Informação Técnica

MODELO: SA - AK25 & SC - HM870

ASSUNTO: ALTO FALANTE ABERTO OU VIBRANDO

■ Diagrama Esquemático

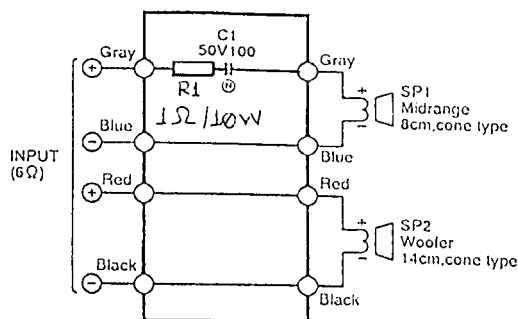
a) Se ocorrer do alto falante estiver vibrando, é recomendável colocar nas duas caixas acústicas um resistor de 1 Ohms /10Watts em série, conforme esquema elétrico abaixo:

Obs.: Utilizar o código ERF10ZKR82 para efeito de Relatório de Material Aplicado em Garantia.
